Notre réf.: 90C/013/2021, PAP QE 19225/90C

AVIS

Objet : Avis de la commission d'aménagement

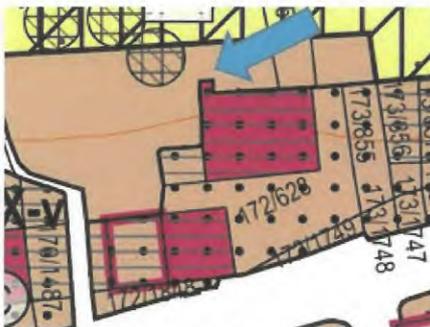
De prime abord, force est de constater que la signature dans la légende de la partie graphique renseignant une zone d'aménagement différé et un PAP NQ (extrait légende ci-dessous) est superfétatoire et partant à supprimer dès lors que des signatures pour chacune de ces zones superposées sont à définir dans la légende.

Extrait du PAG en vigueur

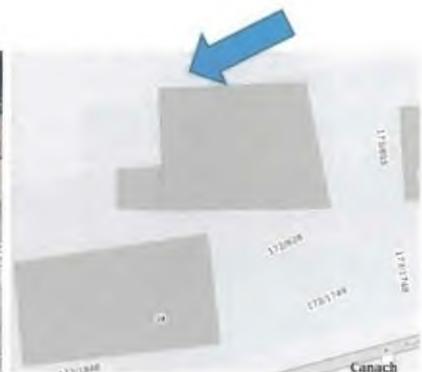
La partie graphique du projet PAG renseigne pour la parcelle cadastrale n° 172/628, sis au lieu-dit « An Hirschaker » à Canach, une petite annexe à l'arrière de la « construction à conserver » qui n'existe plus (cf. extraits ci-dessous).

Extrait du PAG en vigueur

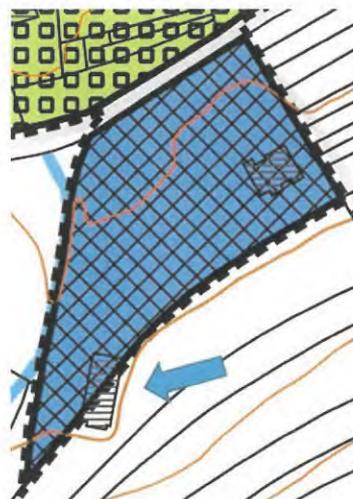
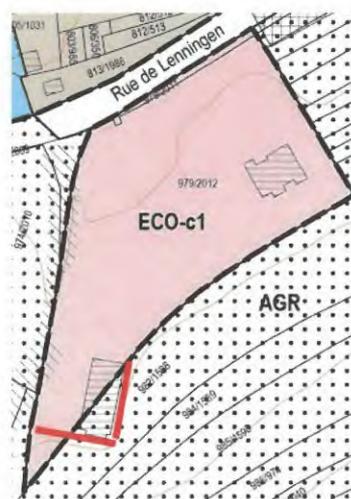
La partie est de la zone [REC-ép], sise au lieu-dit « Déiergaart », constitue une extension du périmètre en vigueur (liséré rouge ci-dessous), libre de toute construction et comprenant une rangée d'arbres forant un écran de verdure permettant une bonne intégration à l'entrée du village de Canach ainsi qu'une transition harmonieuse vers le paysage ouvert. Pour ces raisons, la commission est d'avis que la surface en question serait à maintenir en zone verte.

En ce qui concerne le hangar existant, partiellement localisé sur la parcelle cadastrale n°979/2012 ainsi que partiellement classé en une zone d'activités économiques communale type 1 [ECO-c1], la commission recommande d'intégrer ledit bâtiment existant avec une marge de quelque 1 mètre dans le nouveau périmètre d'agglomération ainsi que de le classer également en une zone ECO-c1 (liséré rouge de l'extrait ci-dessous).

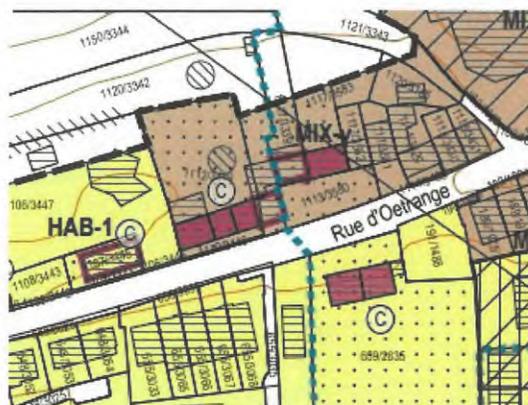
Toutefois, la commission relève que, d'une manière générale, la protection de type « alignement d'une construction existante à préserver » n'a pas été utilisée judicieusement dans le projet de refonte du PAG. Ainsi, elle préconise de vérifier si la superposition de certains immeubles voire groupements de bâtiments d'une telle protection s'avérerait judicieuse. A titre d'exemple, la commission tient à indiquer les constructions, sises sur les parcelles cadastrales n° 1117/3339, 1117/3582, 1117/3581 et 1114/3429, longeant la rue d'Oetrange dans la localité de Canach (cf. extrait ci-dessous).

SD-LE02 « Bei Pälches / Am Guerbett »

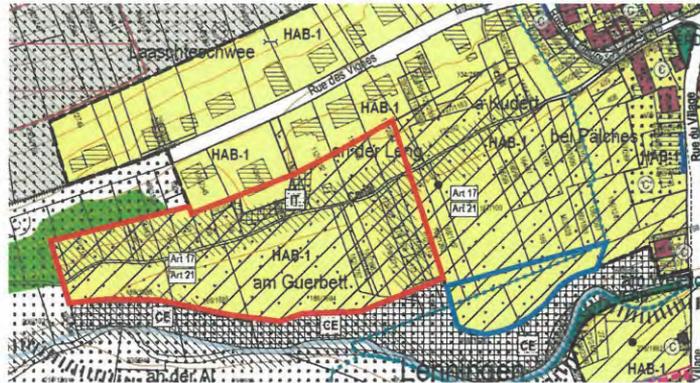
En premier lieu, il est à relever que le présent SD constitue majoritairement une extension du périmètre en vigueur. La partie ouest du SD (contour rouge dans l'extrait ci-dessous) est localisée en pente (entre 15 et 23 %) avec une très haute qualité écologique et dont le maillage écologique y existant se présente d'une façon harmonieuse. Son urbanisation risque de renforcer l'impact négatif sur le paysage tout en accentuant sa fragmentation.

Qui plus est, la partie sud de la surface en question est concernée par un risque de crues subites et son urbanisation risque d'entraîner des impacts négatifs sur le sol puisque des remblais et déblais importants seront nécessaires. Au vu de ce qui précède, la commission recommande de maintenir cette surface en zone verte.

Quant à la partie sud de la zone (contour bleu ci-dessous) constituant également une extension du périmètre en vigueur, il y a lieu d'y prévoir l'aménagement du bassin de rétention et d'un espace vert public vu le risque lié aux crues subites et la proximité avec le cours d'eau « Lénningerbaach ». Cette mesure serait à définir dans la partie écrite réglementaire du projet de

PAG moyennant la définition d'une servitude appropriée dans laquelle toute construction d'habitation y est interdite.

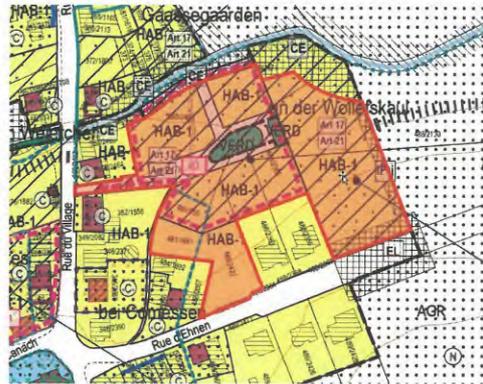
De prime abord, il est à noter que le SD-LE06 considéré dans le dossier du SD comme PAP approuvé en date du 3 septembre 2009 (réf. 15976/90C) n'a pas fait l'objet d'une approbation par le ministre de l'Intérieur. En effet, la date évoquée comme date de l'approbation est en réalité la date de l'avis du ministre de l'Intérieur émis pour le PAP mis en procédure. La décision ministérielle date du 5 octobre 2011 dans laquelle le ministre de l'Intérieur n'avait pas été en mesure d'approuver le PAP en question puisque le PAP n'était pas conforme au PAG en vigueur et que la procédure réglementaire d'adoption n'avait pas été respectée entre autres.

Aussi, le plan d'illustration du PAP fourni dans le dossier du SD ne représente pas le PAP introduit pour approbation, mais il s'agit davantage du PAP introduit en procédure pour avis.

Au vu de ce qui précède, les fonds concernés sont à considérer comme superposés d'une zone délimitant les fonds soumis à l'élaboration d'un plan d'aménagement particulier « nouveau quartier » [PAP NQ]. Partant, le SD fait actuellement défaut pour la présente surface. En outre, le PAP en question est également à supprimer de la liste des PAP approuvés et à maintenir en vigueur dans le cadre de la refonte du PAG, en l'occurrence de l'article 16 de la partie écrite du projet de PAG.

SD-LE09 / LE10-ZAD « Leesebierg »

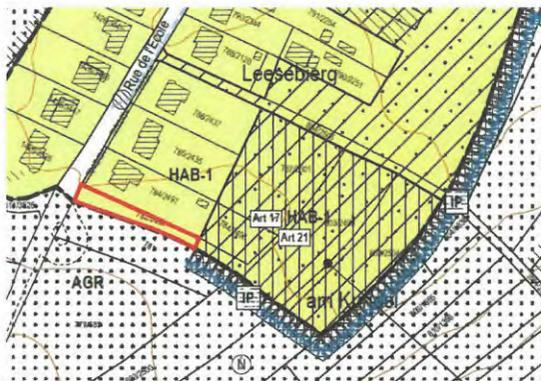
De prime abord, la commission tient à renvoyer aux recommandations émises lors des réunions avec la Plateforme de concertation du 12 février 2015 (Référence : PCE/90C/045/2015) et du 17 novembre 2016 (Référence : PCE/90C/060/2016).

Ensuite, il est à relever que le CUS de 0,75 pour une DL de 20 générera en moyenne des logements avec une surface nette d'environ 253m², ce qui est trop élevé pour permettre une mixité sociale adéquate. Ainsi, la commission recommande de réduire le CUS à quelque 0,5 ce qui correspondrait à une surface nette moyenne par logement d'environ 184m².

De plus, la commission remet en question les coefficients de densité du SD-LE10-ZAD en question. En effet, la surface est superposée d'une zone d'aménagement différé [ZAD] et dispose des mêmes coefficients que le SD-LE09. La commission recommande de réduire légèrement les coefficients afin d'esquiver un droit acquis sur la surface en question avant même la levée de la ZAD.
